## Réponse à une demande de permission de voirie

N° de dossier : 1057736/CAN400569/2403430 /  
Date : 29/11/2024  
Contact : Hervé CHAMBON

**Intitulé de l'opération: Tranchée(s)**

**Objet de la demande: Création d'une artère pour la fibre**

« MACES »  
dosage = 140kg/m<sup>3</sup>  
**Schéma 2-1** tranchée étroite sous chaussée des RD des catégories 2 et 3

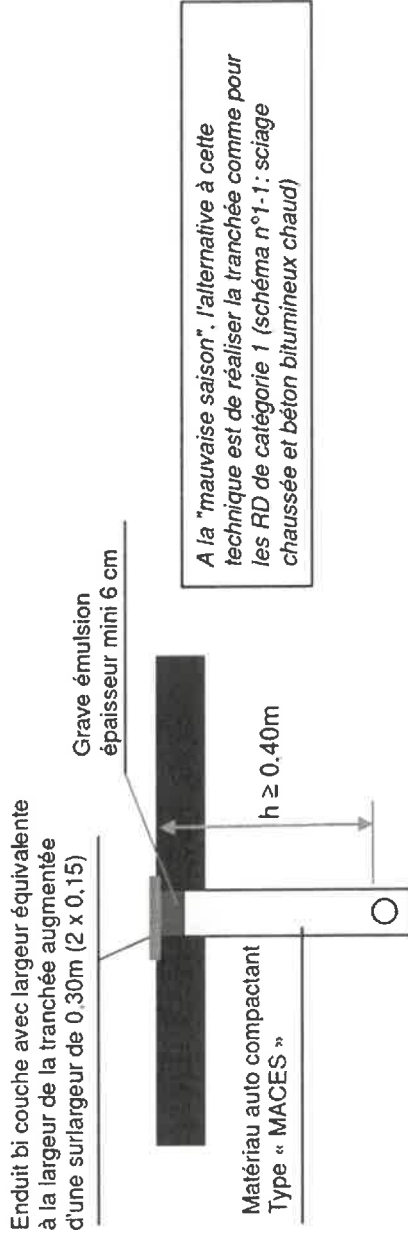
N° RD	Catégories et niveaux RD	Repères Plans joints	Côté de la route D ou G suivant le sens des PR	Technique* TT, TE, FD, F, SA	LONGUEUR SOUS DOMAINE PUBLIC				N° du schéma type applicable (Schémas annexés à la PI) observations diverses
					Sous Chaussée	En rive de chaussée et jusqu'à 0,75m du bord de ch.	Entre 0,75m et L égal à profondeur de tranchée	Au-delà de L	
253	Cat 3	Du PR3+303 Au PR3+322	D	TE	20m				En schéma 2-2 en rive de chaussée si impossibilité passer sous le 2-1 sous chaussée
253	Cat 3	Du PR3+322 Au PR3+360	D	TT	Passage du pont de LACARRIERE YTRAC utiliser un des 2 fourreaux de réservation f 150 mm dans chaque trottoir, si tous les réseaux sont occupés, le passage devra se faire dans la rivière car Il n'est pas envisageable de pendre des réseaux sous le tablier.				
253	Cat 3	Du PR3+360 Au PR4+005	D et G	TE	645m				En schéma 2-2 en rive de chaussée si impossibilité passer sous le 2-1 sous chaussée

**Schéma 2-2** tranchée étroite en rive de chaussée des RD des catégories 2 et 3 sans accotement et avec fossé (accotement quasi inexistant : l ≤ 50 cm)

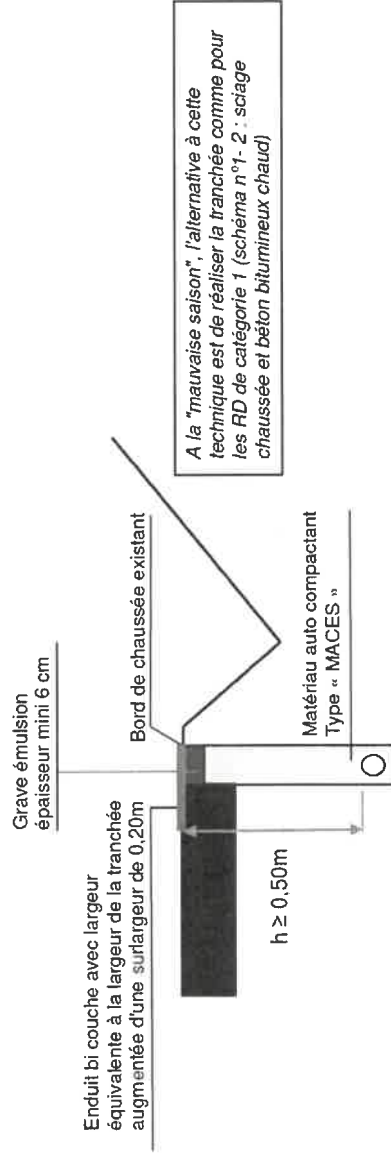
253	Cat 3	Du PR4+005 Au PR5+012	D	TE	650m				En schéma 2-2 en rive si impossibilité passer sous le schéma 2-3 en rive de chaussée Pas de travaux lors de forte chaleur car c'est un revêtement enduit récent. Sablage chaussée pour protection si nécessaire.
